「水棺」方式の中止を！

水棺案の危険性については、既にニューヨークタイムスが4/5に、米国NRCの情報を紹介した際に指摘しており、私もメモに書きました（4/8のNo. 21、4/20のNo. 28）。日経の4/22夕刊・4/23朝刊を読んでいて「原子炉の冷却に有効」と書いてあったので、もし、東電がそれを信じているなら誤りを訂正する必要があると思いました。

4/5のニューヨークタイムス誌より転載。

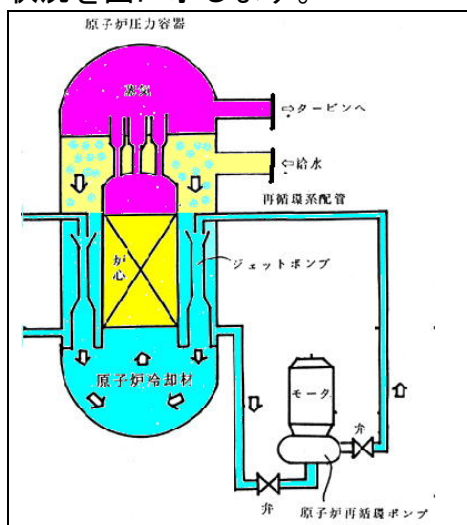
注水を続けると、圧力抑制室から水が溢れて、格納容器のドライウェル部分（気相部分）を満水にしてしまう。

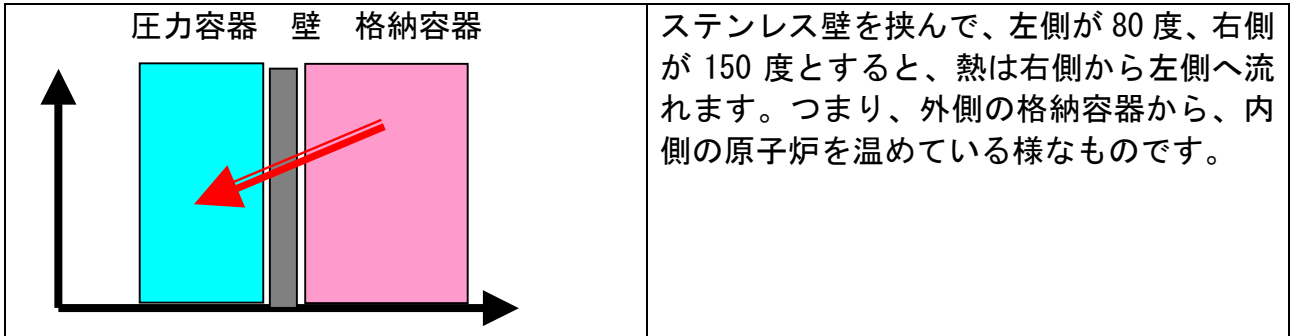
③また、場所によっては、逆に原子炉を暖めているようなものです。下記に原子炉の注水状況を図に示します。

注水をどこからしているか不明ですが、再循環系に注水していると仮定すると、原子炉底部の温度が最も低く、炉心出口の蒸気を抽出した残りの熱水は、給水入口を通過するので、給水入口が最も高い温度のはずです。また、3/26保安院資料「1号機は給水系に注入」の通りなら、圧力容器の上下部とも同一温度のはずです。

以上、いずれにしても、圧力容器の外周部分は、温度が低く、80度程度と推定されます。
